**INFRASTRUTTURE FERROVIARIE STRATEGICHE DEFINITE DALLA LEGGE  
OBIETTIVO N. 443/01  
LINEA AV/AC TORINO – VENEZIA Tratta VERONA – PADOVA  
Lotto funzionale Verona – Bivio Vicenza  
PROGETTO ESECUTIVO  
PRESIDI ANTI-RUMORE/VIBRAZIONI  
BARRIERA ANTIRUMORE DA PROGR. 25+317,75 A PROGR. 25+776,18 LATO  
DX - OPERE DI ELEVAZIONE  
GENERALE  
Relazione di confronto P.D. / P.E.**

GENERAL CONTRACTOR 	ALTA SORVEGLIANZA 				
Relazione di confronto P.D. / P.E.	Progetto IN17	Lotto 12	Codifica Documento EI2 RO BA 49 B 0002	Rev. A	Foglio 2 di 4

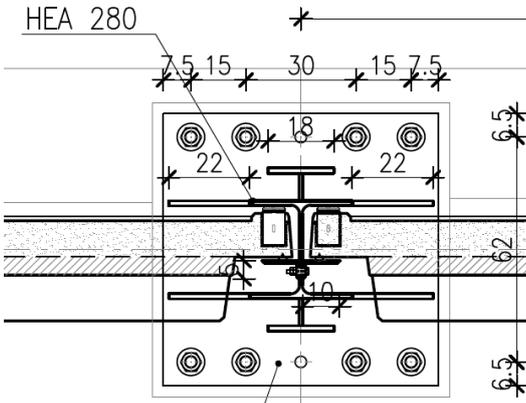
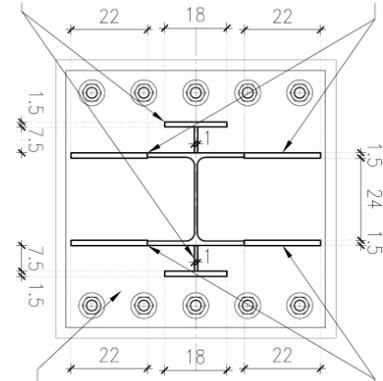
<b>Irrigidimenti</b>	<p>Nel PD, sono previsti irrigidimenti a "T" per un'altezza pari a 200cm.</p> 	<p>A seguito delle analisi dinamiche svolte sul tipologico di montante adottato per barriera H=6.75, si propongono irrigidimenti a "T" per un'altezza pari a 275cm.</p>
